Oolderveste (1): twee beschermingsniveaus in één dijktraject (77-1)

Vragen ex art 35 RvO aan het DB van het Waterschap Limburg over het onderscheid in beschermingsniveau tussen Oolderveste en overig Roermond - bestemd voor schriftelijke beantwoording

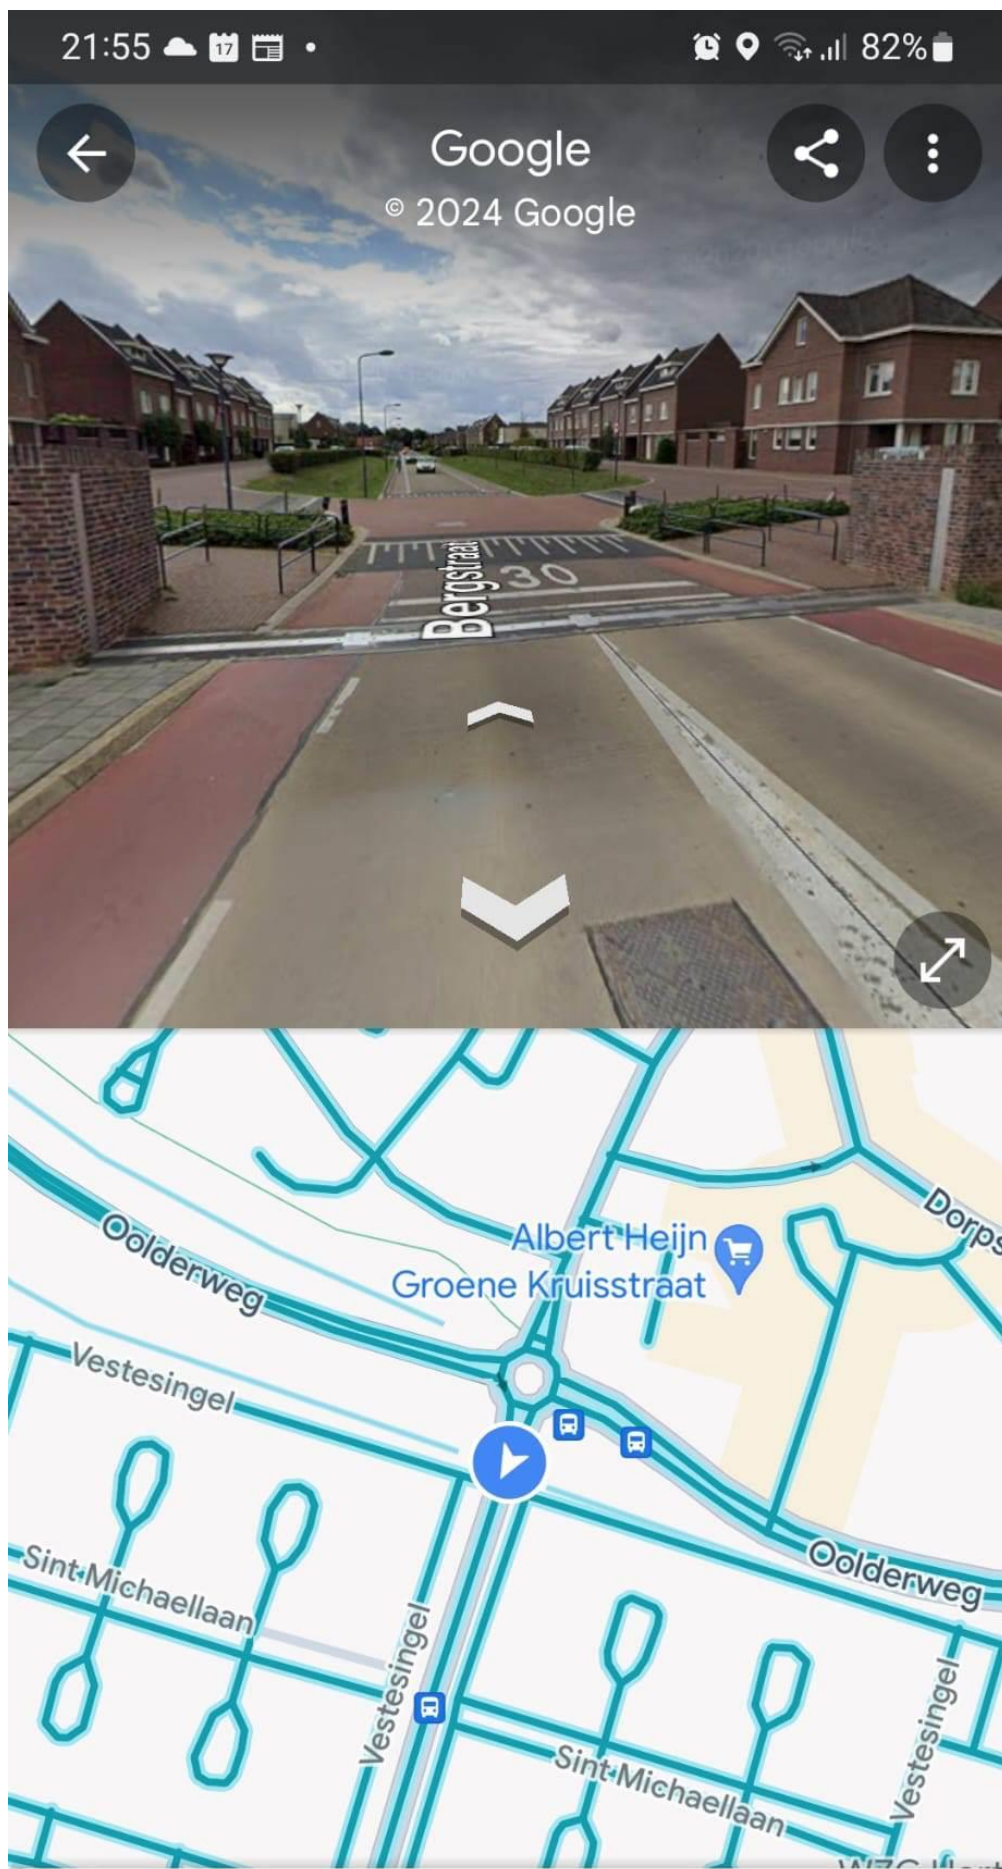
Bovenstaande foto markeert verschillende beschermingsniveaus in Roermond (overgang Tv.409 en Tv.410). Het laat zien dat de mensen in Oolderveste beter beschermd zijn dan de rest van de bevolking in Roermond (Herten en Merum). Op de kaart onder de foto is dat vastgelegd met een groene lus. Binnen de lus zijn de bewoners goed, buiten de lus zijn de bewoners niet goed beschermd. De lus is geen primaire maar een secundaire waterkering, waarmee het verschil in beschermingsniveau geborgd is.

De mensen in Oolderveste hebben niets te vrezen. Hun stukje dijk is groen (categorie I of II), de rest ten noorden en ten zuiden is onvoldoende (categorie V): voldoet niet aan de ondergrens. Maar de mensen in Oolderveste worden nog steeds beschermd door de secundaire kering die niet op de officiële waterkeringenkaart staat. Het is een dijkring in de dijkring. Als deze secundaire dijk als primaire waterkering beoordeeld zou worden, dan zou het waarschijnlijk ook categorie I of II zijn.
